Projets d'amélioration de la route 175
des kilomètres 60 à 84 et 84 à 227

**CHANTIER DE LA RIVIÈRE PIKAUBA DE LA ROUTE 175
MINISTÈRE DES TRANSPORTS DU QUÉBEC
SAISON 2004**

**BILAN DES CONTRÔLES EFFECTUÉS
PAR
PÊCHES ET OCÉANS CANADA
ET
SECTEUR FAUNE QUÉBEC**

Avril 2005

SITE 1. COURS D'EAU AU KM 148,4 (PARTIE SUD DU CHANTIER):

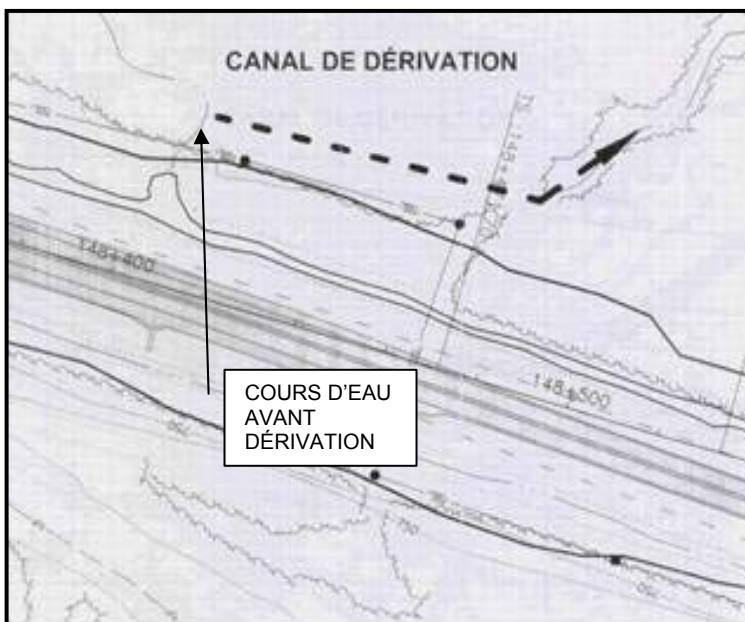
► Ce petit cours d'eau (habitat du poisson confirmé) à débit permanent se joignait au fossé ouest de la route actuelle à la hauteur du km 148,400. Son écoulement a été détourné en dehors de l'emprise de la nouvelle route projetée. Il se joint maintenant à un autre cours d'eau permanent qui n'est cependant pas un habitat désigné et qui s'écoule vers la rivière Pikauba aux environs du km 148,470.

► Une tranchée a donc été creusée à même la partie forestière extérieure à l'emprise de la nouvelle route. Ce détournement visait à relier ces deux cours d'eau.

- Les travaux de détournement de ce cours d'eau ont eu lieu le ou vers le 10 septembre 2004. La tranchée nécessaire à la jonction des deux cours d'eau a été creusée dans le sol forestier. Aucun représentant de Faune Québec ou du MPO n'était présent lors de la mise en eau de cette tranchée pour voir si les travaux étaient effectués de façon adéquate. Par contre, étant donné la pente du site qui est presque nulle, et que l'écoulement à l'exutoire de cette dérivation se fait dans la végétation, les problèmes d'érosion et de contamination du cours d'eau en aval par les sédiments ont probablement été minimes.

- Lors de la visite du 27 octobre, les rives avaient été stabilisées par l'ajout de toiles de fibres végétales tissées.

En raison de la très faible pente du secteur, des problèmes de drainage sont peut-être à prévoir à cet endroit au printemps 2005. Si tel est le cas, l'érosion et le transport de sédiments vers les habitats aquatiques d'un tributaire de la rivière Pikauba seront à surveiller, ce qui a été convenu avec le représentant du surveillant du MTQ.

La superficie perdue d'habitat du poisson de cette zone de détournement a été cumulée dans l'ensemble des pertes associées à tous les détournements au sud du chantier et est présentée dans le bilan du site 3. Puisque cette perte n'avait pas été prévue au préalable dans les plans et devis, le MPO, en accord avec FQ et le MTQ, a convenu d'effectuer un bilan des impacts supplémentaires afin d'évaluer l'ampleur des pertes d'habitats du poisson et des suggestions pour les compenser.

SITE 2. COURS D'EAU AU KM 148,720 :

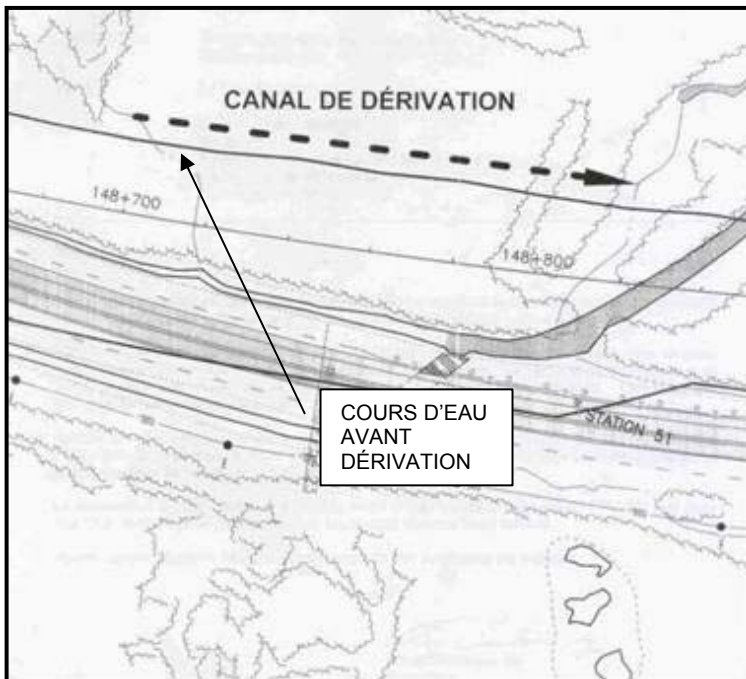
Les pertes d'habitat du poisson causées par les travaux dans le cours d'eau à ce site n'avaient pas été initialement incluses dans l'autorisation émise en vertu de la Loi sur les pêches. Les plans et devis soumis au MPO n'incluaient pas les travaux prévus dans ce cours d'eau.

► L'écoulement de ce cours d'eau intermittent qui joignait le fossé ouest (habitat du poisson confirmé) de la route actuelle à la hauteur du km 148,720 a été redirigé lui aussi en dehors de l'emprise de la route projetée pour le joindre à un petit cours d'eau permanent au vis-à-vis du km 148,820. Pour ce faire, une tranchée a été creusée dans la zone forestière extérieure à l'emprise de la nouvelle route.

(Le cours d'eau avant détournement). Le décapage de la bande riveraine a été réalisé en gardant une bordure de protection de 1,5 mètre de celui-ci. La largeur a été jugée suffisante compte tenu de la faible pente.

- Les travaux de détournement de ce cours d'eau ont eu lieu le ou vers le 15 septembre 2004. La tranchée nécessaire à la jonction des deux cours d'eau a été creusée dans le sol forestier. Aucun représentant de Faune Québec ou du MPO n'était présent lors de la mise en eau de cette tranchée pour voir si les travaux étaient effectués de façon adéquate. Par contre, étant donné la pente presque nulle du détournement, les problèmes d'érosion et de contamination de l'eau par les sédiments ont probablement été minimisés.

Lors de la visite du 27 octobre, les rives avaient été stabilisées en partie par l'ajout de toiles de fibres végétales tissées.

Même en raison de la très faible pente du secteur, des problèmes de drainage sont peut-être à prévoir à cet

endroit au printemps. Si tel est le cas, l'érosion et le transport de sédiments vers les habitats en aval seront à surveiller, ce qui a été convenu avec le représentant du surveillant.

La superficie perdue d'habitat du poisson de cette zone de détournement a été cumulée dans l'ensemble des pertes associées à tous les détournements au sud du chantier et est présentée dans le bilan du site numéro 3. Puisque cette perte n'avait pas été prévue au préalable dans les plans et devis, le MPO, en accord avec FQ et le MTQ, ont convenu d'effectuer un bilan des impacts supplémentaires afin d'évaluer l'ampleur des pertes d'habitats du poisson et des suggestions pour les compenser.
